**COMUNE DI REGGIO EMILIA**

*PROCEDIMENTO UNICO AI SENSI  
DELL'ART. 53 COMMA 1 LETTERA b DELLA L.R. 24/2017  
PER L'AMPLIAMENTO DI COMPLESSO INDUSTRIALE  
SEDE DELLA DITTA PA S.p.A. IN LOCALITA' BAGNO,  
CON INGRESSO DA VIA MILANO n.13 IN COMUNE DI RUBIERA (RE)*

**MONITORAGGIO/IMPATTO ACUSTICO**

**INTEGRAZIONI - ditta PA spa**

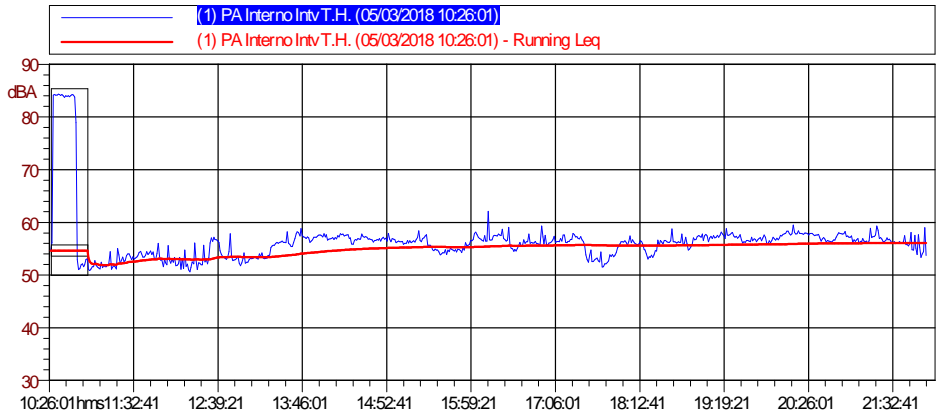
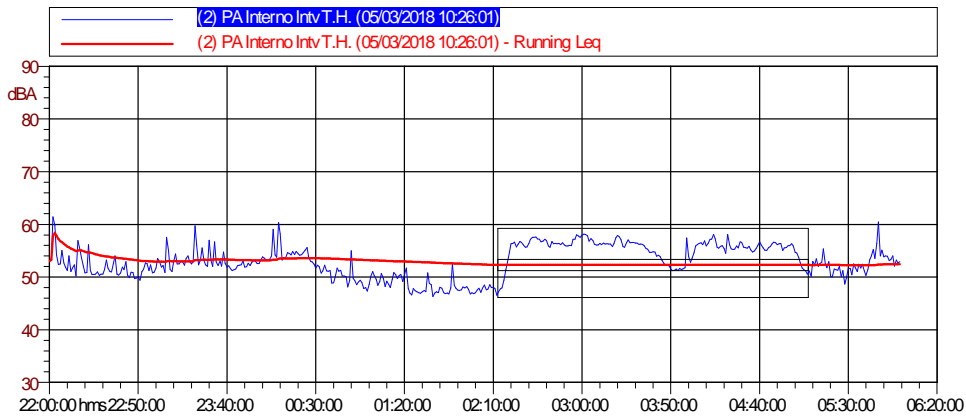
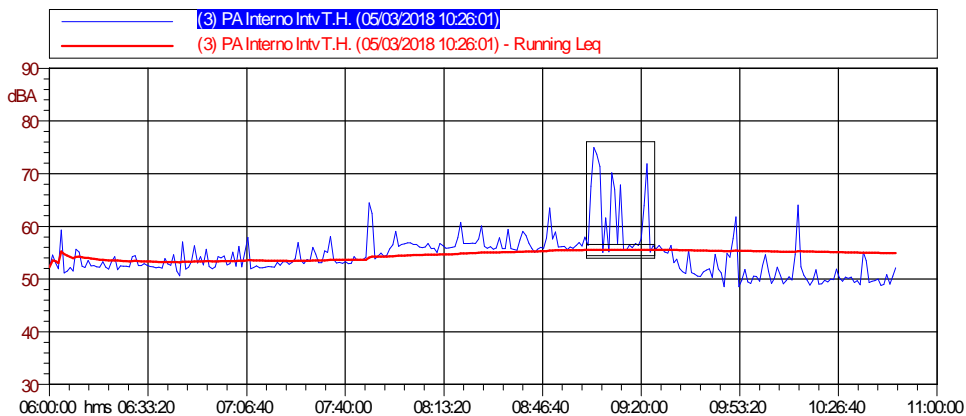
- b. L'allegato alla relazione di impatto acustico denominato "Schede di misura" riporta in modo non consecutivo i report della misura in continuo CC2. Si fanno seguire per una maggior immediatezza di lettura le schede dello stesso campionamento, suddiviso per Tempi di Riferimento (così da fornire riscontro a quanto richiesto).

Si riporta altresì la tabella riepilogativa di CC2 della relazione previsionale (circa la verifica dello stato attuale):

CONFINI - LIMITI ASSOLUTI DA RISPETT. Leq dBA (arrot.0,5 dBA)		
	LIMITI IMMISS.	Leq AMBIENTALE
CONFINE SUD-EST da CC2	CLASSE V - DAY 70	56.0
CONFINE SUD-EST da CC2	CLASSE V - NIGHT 60	54.0

La seguente immagine mostra gli ampliamenti che ricadono sulla ditta PA o sulla ditta Chierici Tito (in allegato planimetria di dettaglio):

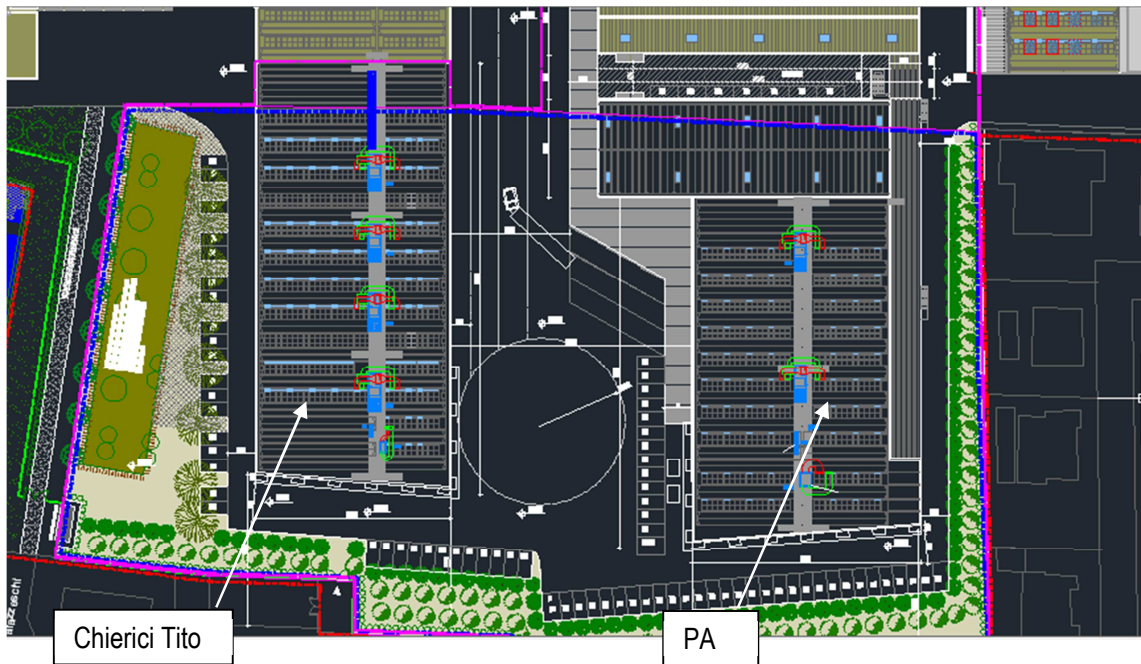
L'indagine previsionale datata 10-08-18 considera sorgenti che, come appurato a seguito di sviluppi progettuali/organizzativi, devono essere aggiornate in numero e posizione ed in quanto talune delle stesse sono di competenza di ampliamento di altra attività insistente nel medesimo sito aziendale (ditta Chierici Tito, facente parte dell'orbita PA – viene contestualmente presentata previsione di impatto acustico per la ditta Chierici Tito al proposito). Viene pertanto qui eseguita la riverifica dei limiti circa lo stato futuro in funzione delle effettive sorgenti aziendali PA.

Calcoli aggiornati per riverifica limiti di legge:

### Stralcio di zonizzazione acustica Comune di Reggio Emilia

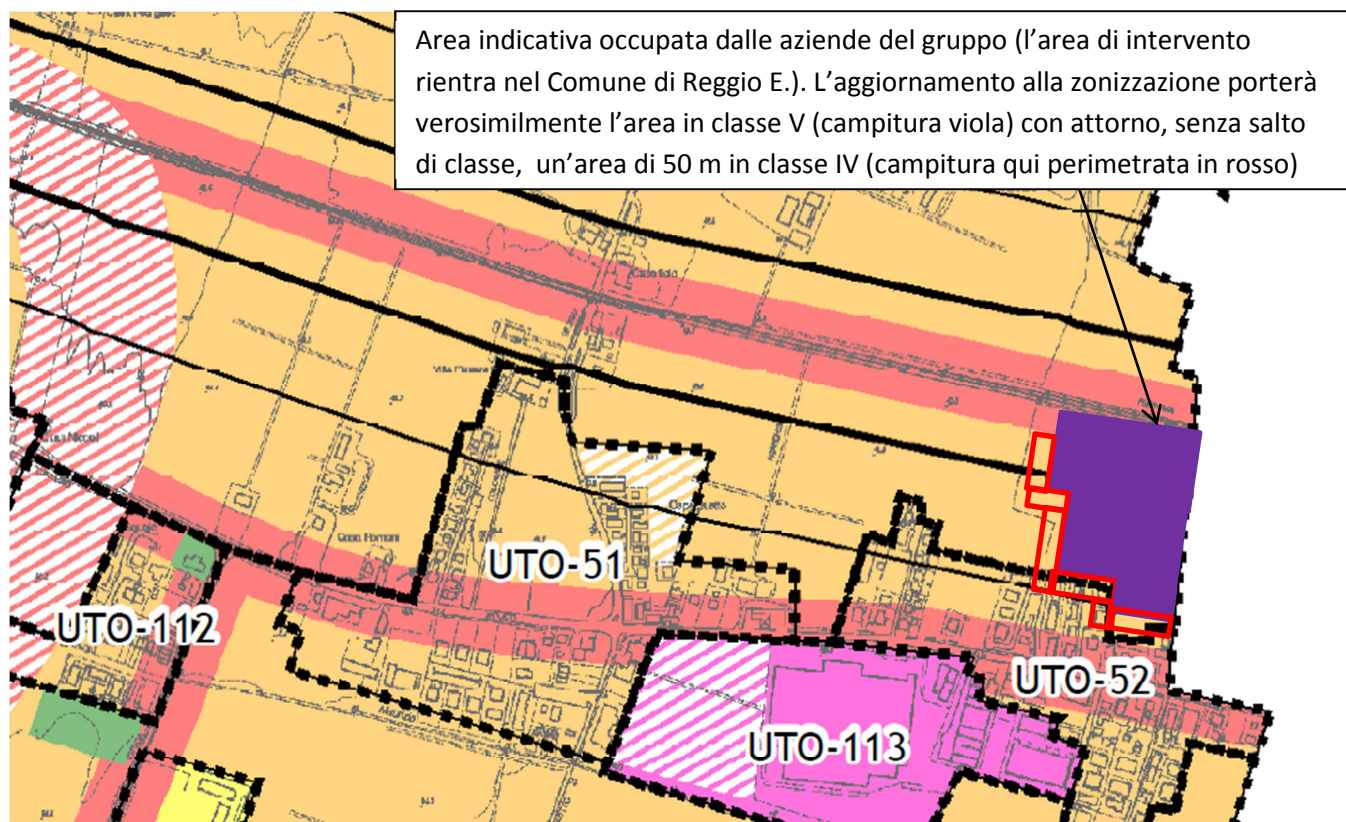
In linea con le specifiche contenute nelle richieste di integrazione degli Organi di Controllo, viene operata stima di assegnazione di adeguata classificazione acustica del territorio interessato nel Comune di Reggio Emilia sulla base degli ampliamenti e delle destinazioni d'uso di tali porzioni di territorio (anche in

coerenza con la zonizzazione acustica del Comune di Rubiera). Viene pertanto congruamente assegnata all'area aziendale la classe acustica V (aree prevalentemente industriali) e ad una fascia di 50 m circostante la stessa (sul perimetro) una classe IV (aree di intensa attività umana) in coerenza con le indicazioni di non eseguire salti di classe (si fa notare che l'attuale tavola dello stato di fatto fa rientrare l'area in classe III).

Ci si riferisca all'allegato "Stralcio di zonizzazione acustica" per visionare su planimetria tale assegnazione (con campiture colorate come da DGR).

Area indicativa occupata dalle aziende del gruppo (l'area di intervento rientra nel Comune di Reggio E.). L'aggiornamento alla zonizzazione porterà verosimilmente l'area in classe V (campitura viola) con attorno, senza salto di classe, un'area di 50 m in classe IV (campitura qui perimetrata in rosso)
